### CASE / FORD NEW HOLLAND - serie 40 & 10

Vare.-nr. 3482 600 105

MF 330

Fig. 1: 330 mm enkelt-membrankobling

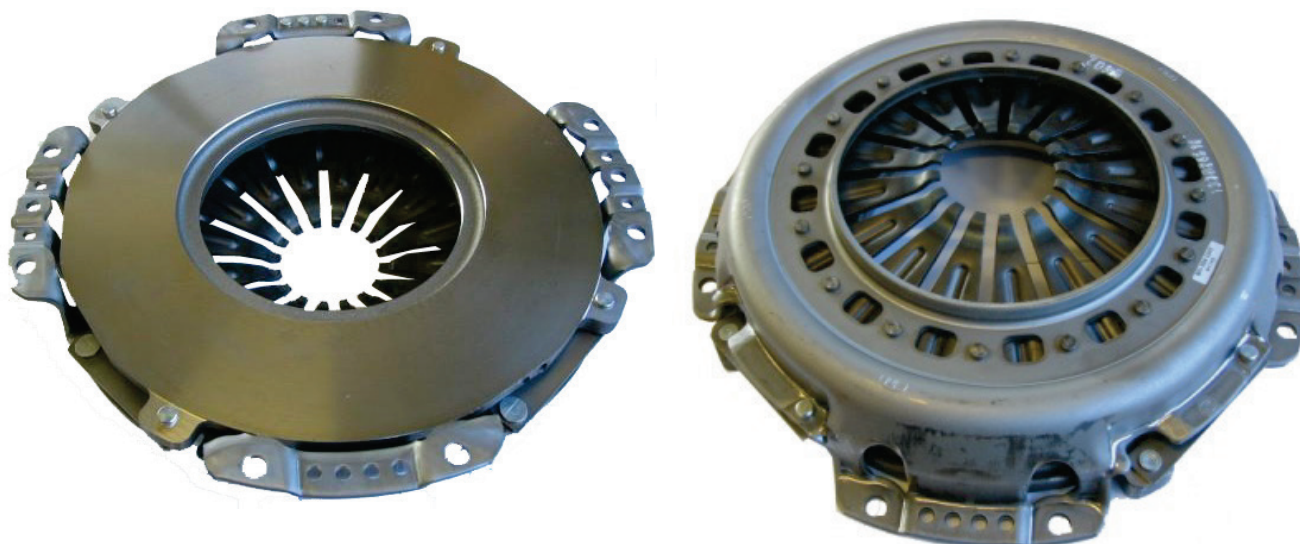
Hvis 4-arms skruefjederkoblingen udskiftes med en SACHS membrankobling, bortfalder segmentpladerne. En SACHS membrankobling må kun monteres med en SACHS koblingssskive (se tabellen).
